INFCIRC/1084

Communication datée du 3 mai 2023 reçue de la mission permanente du Japon auprès de l'Agence

Réponse du Japon aux observations de la République populaire de Chine et de la Fédération de Russie

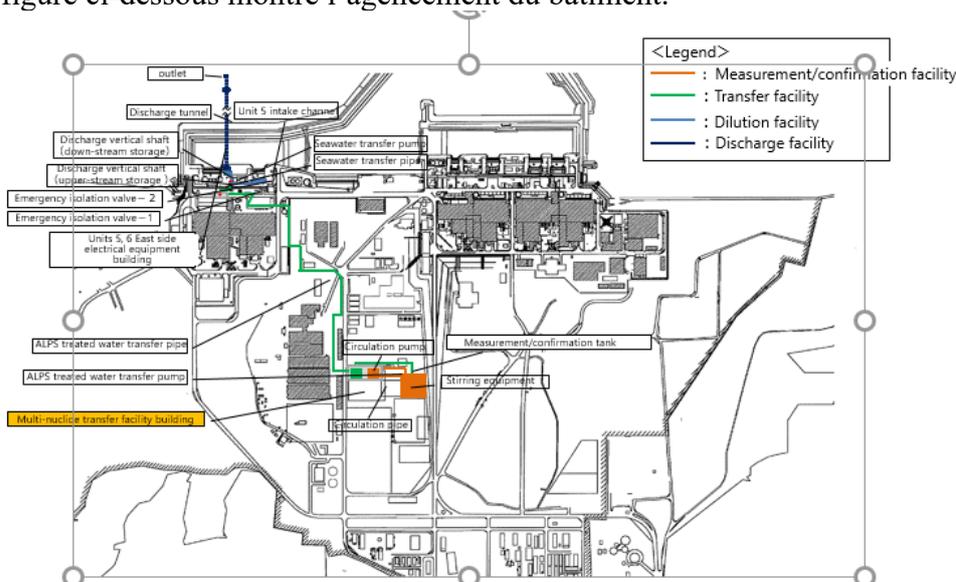
[Question n° 12]

Des détecteurs de rayonnements sont installés dans le bâtiment de l'installation de transfert de multinucléides pour la dilution de l'eau traitée par l'ALPS (installation de transfert). Deux figures sont présentées ci-dessous. La première montre l'emplacement des détecteurs de rayonnements dans cette installation (surligné en orange). La deuxième montre l'emplacement de l'installation de transfert de multinucléides dans le bâtiment (surligné en orange également).

La figure ci-dessous montre l'agencement du bâtiment.
